BAUVORHABEN: Neubau von 2 Stadthäusern Immenredder 10	
BAUHERR: Branko Liptow Heublink 87, 22339 Hamburg	
PLANVERFASSTER: Beate Rottwinkel Eichenhorst 4, 22399 Hamburg	GEZEICHNET: B. Rottwinkel
DATUM: 22.6.2009	
PLANUNGSSTUFE: Werkplanung	GEPROFT:
PLANTITEL: Grundriss Erdgeschoss	MASSSTAB: 1:50
PLAN NR.: INDEX 50.20 B

BAUVORHABEN: Neubau von 2 Stadthäusern Immenredder 10	
BAUHERR: Branko Liptow Heublink 87, 22339 Hamburg	
PLANVERFASSTER: Beate Rottwinkel Eichenhorst 4, 22399 Hamburg	GEZEICHNET: B. Rottwinkel
PLANUNGSSTUFE: Werkplanung	GEPÜFT:
PLANTITEL: Grundriss Kellergeschoss	DATUM: 30.6.2009
	MASSSTAB: 1:50
	PLAN NR.: INDEX 50.10 C

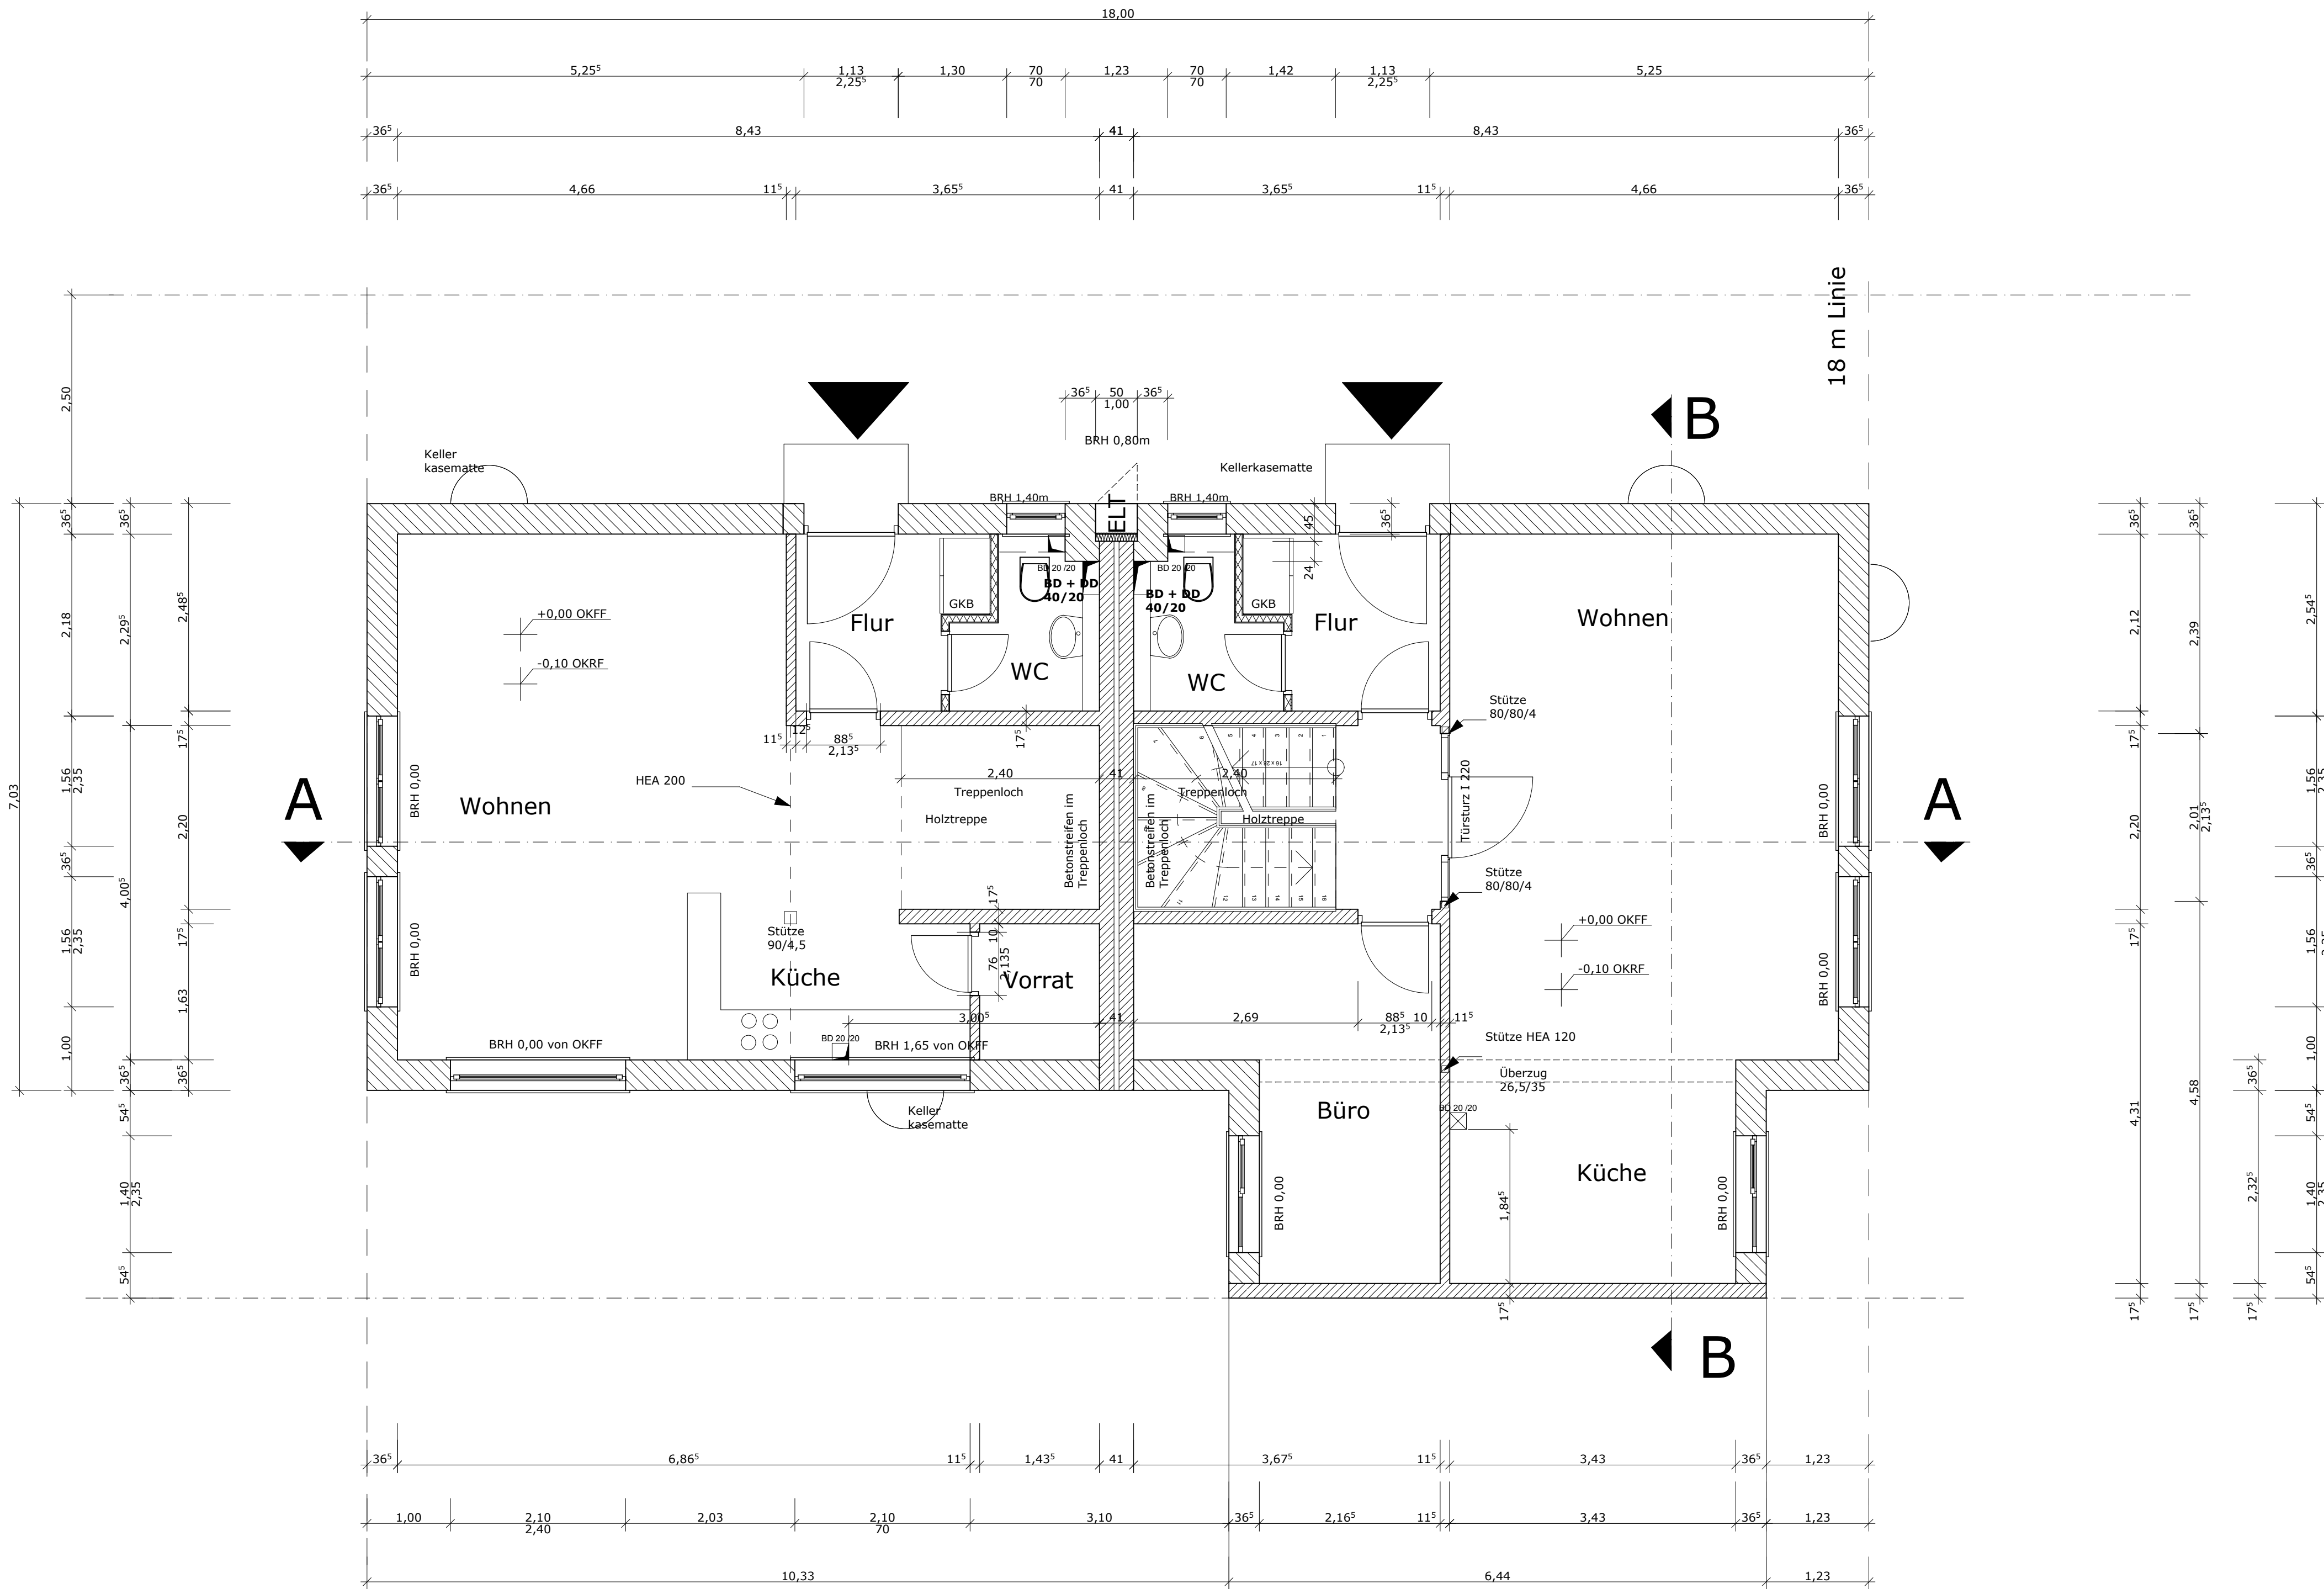
1. Umlaufender Sturz von 25 cm

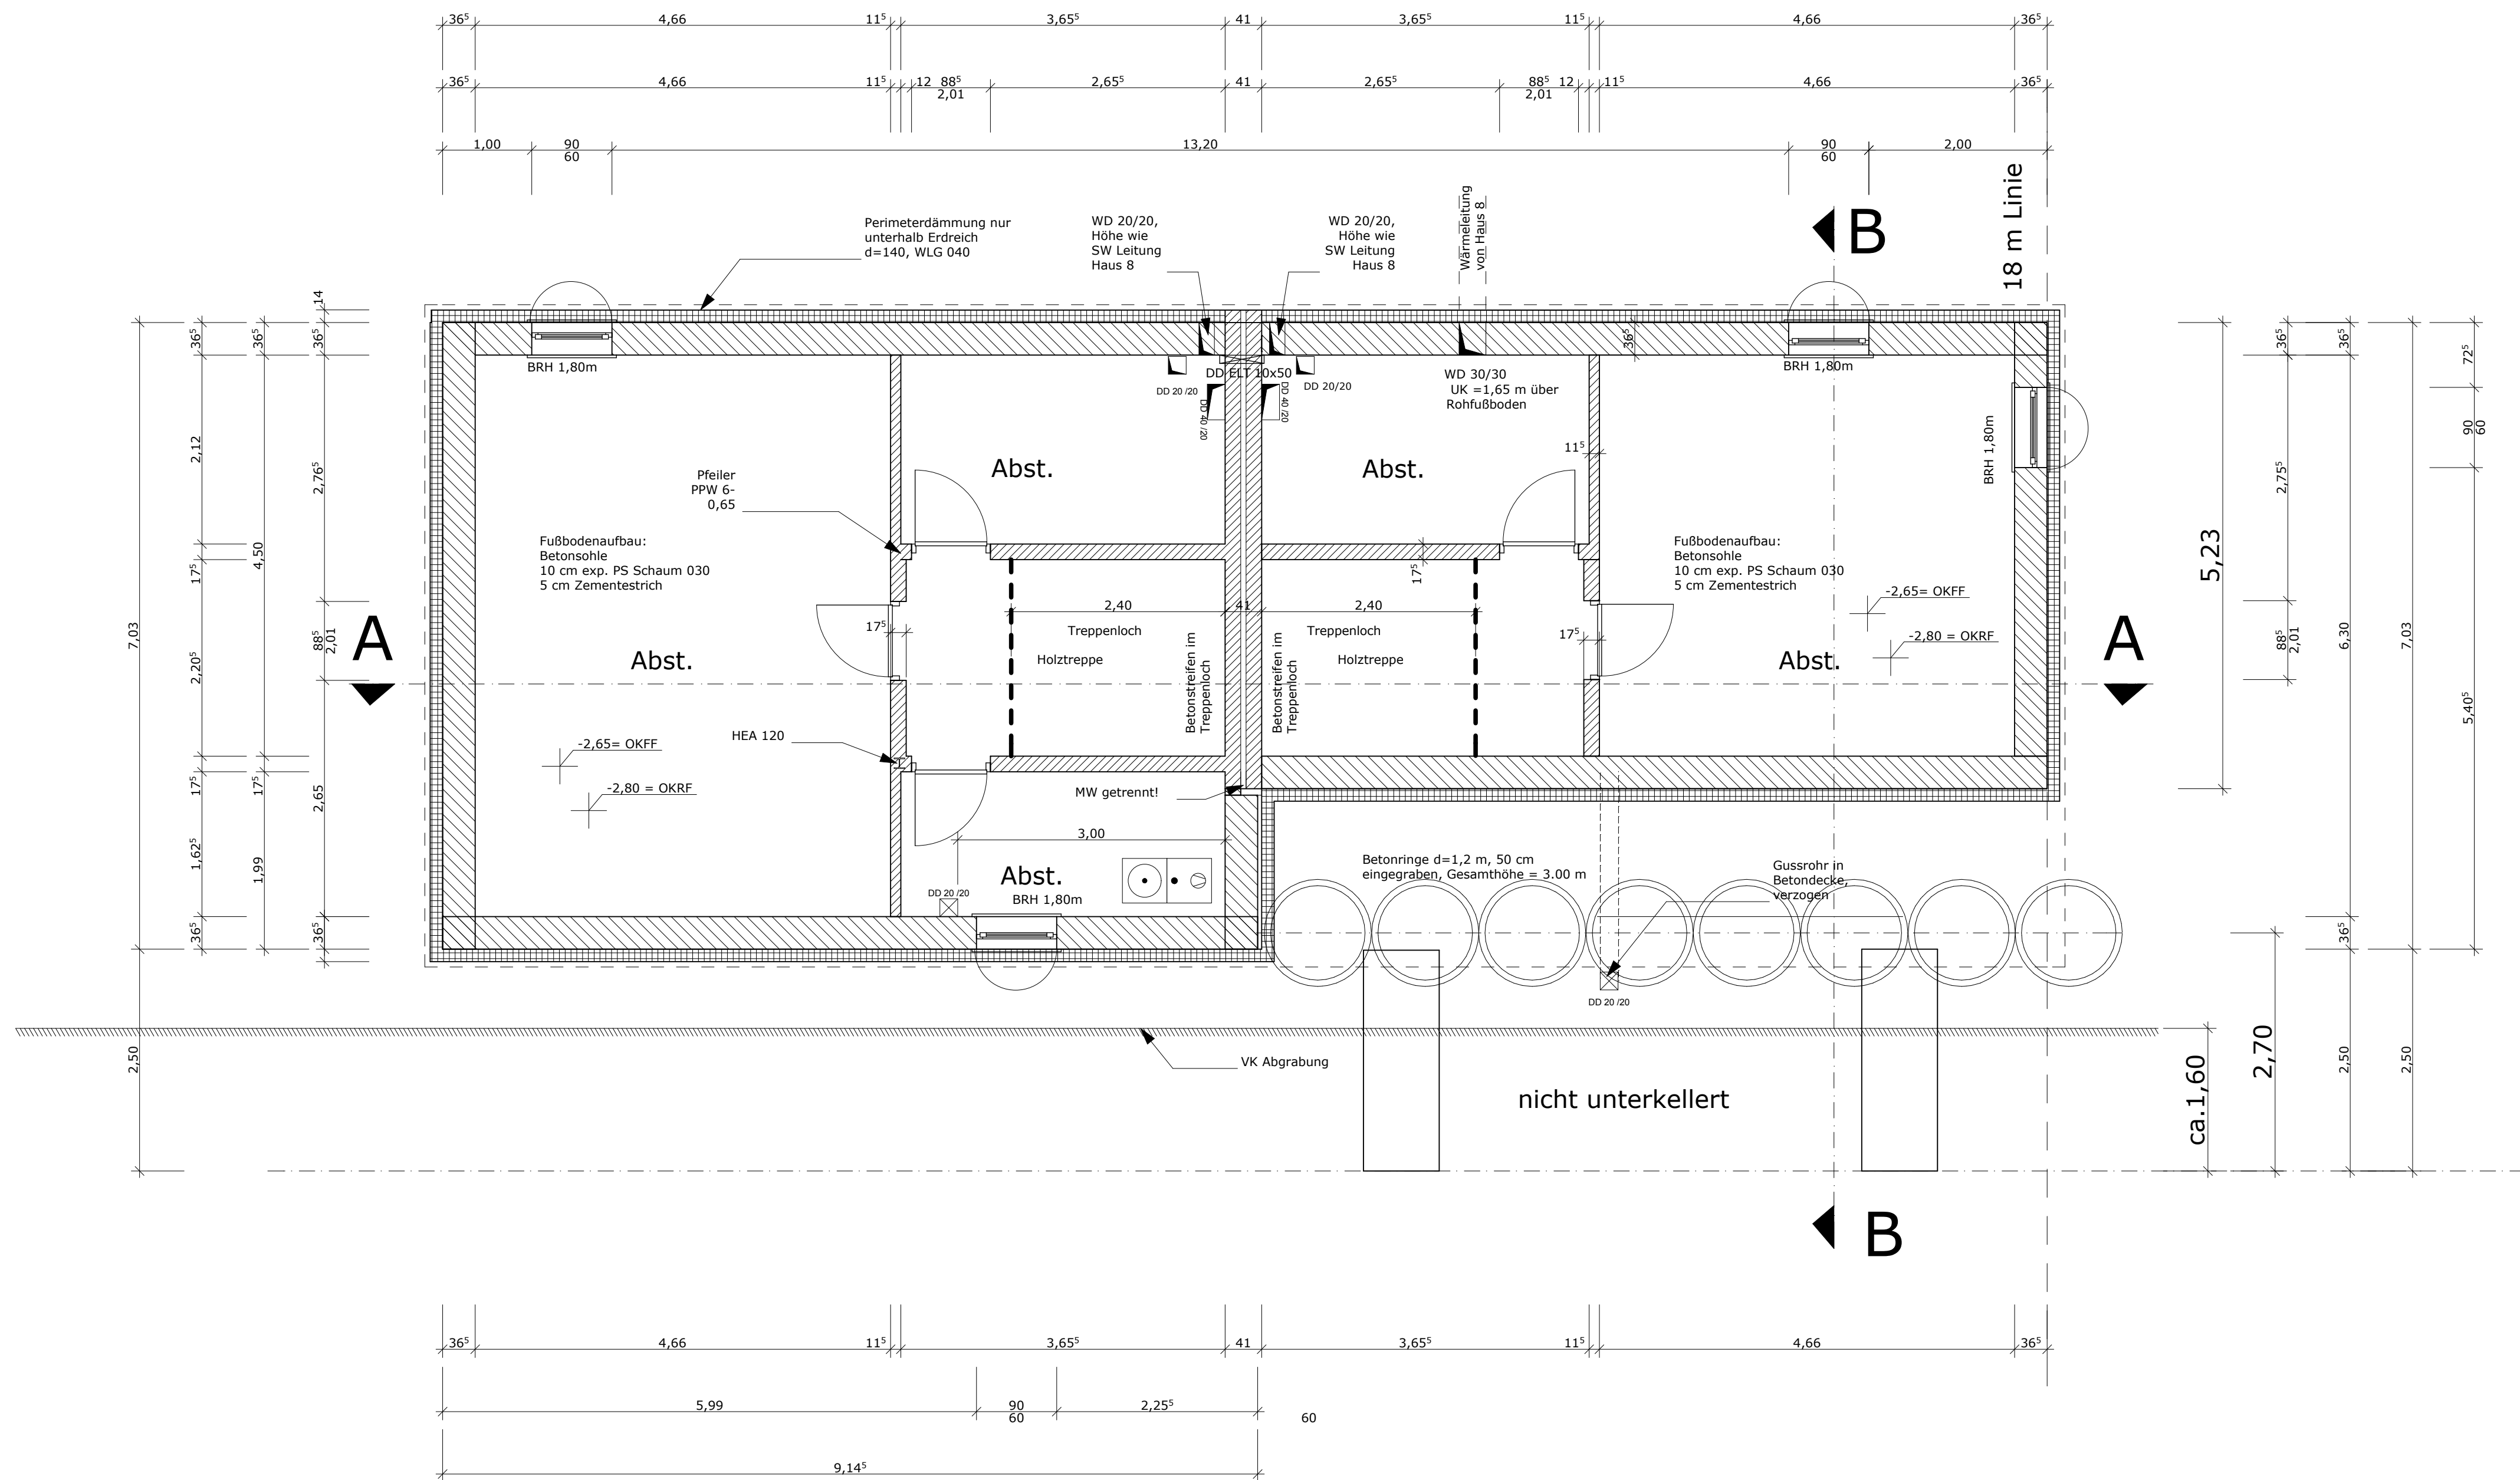
1. Verkleinerung des Kellers, Abstützung durch Betonringe
2. 4 Kasematten fallen weg

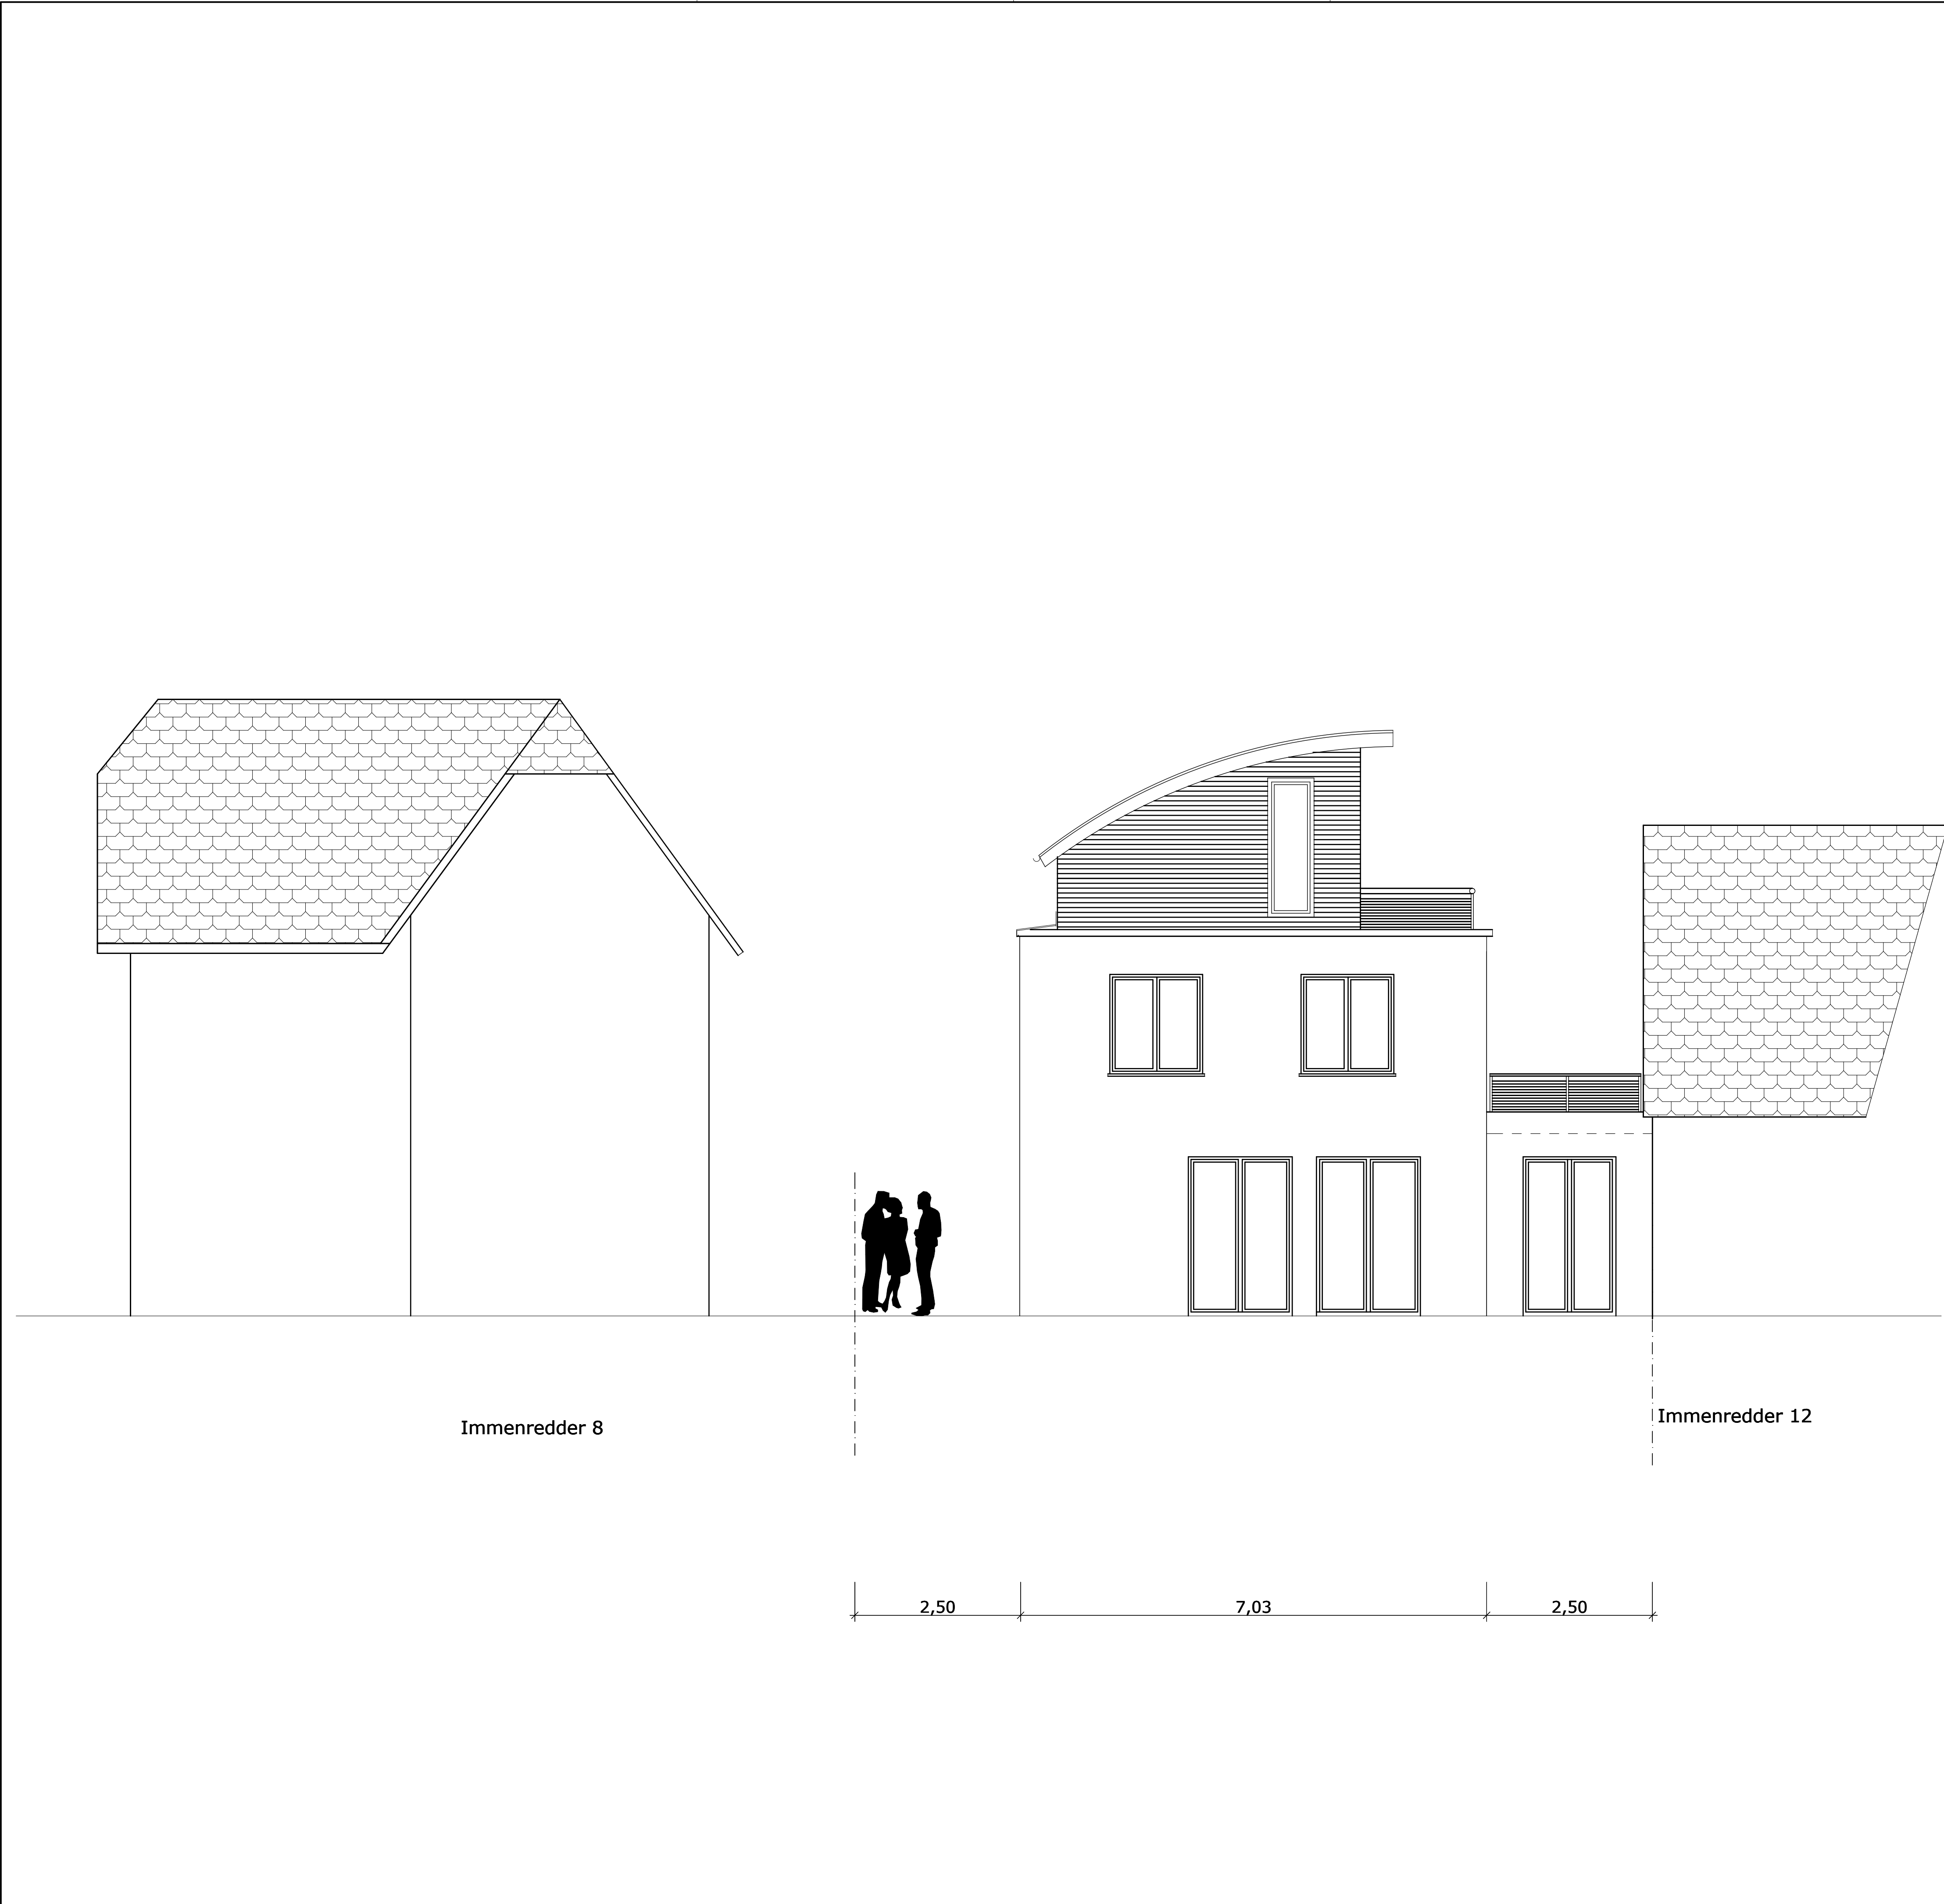
BAUVORHABEN: Neubau von 2 Stadthäusern Immenredder 10		geändert: Platz zwischen den Fronten
BAUHERR: Branko Liptow Heublink 87, 22339 Hamburg		
PLANVERFASSER: Beate Rottwinkel Eichenhorst 4, 22399 Hamburg		GEZEICHNET: B. Rottwinkel
		GEPRÜFT:
PLANUNGSSTUFE: Werkplanung		DATUM: 22.6.2009
PLANTITEL: Nordansicht		MASSSTAB: 1:50
		PLAN NR.: INDEX 50.80 B
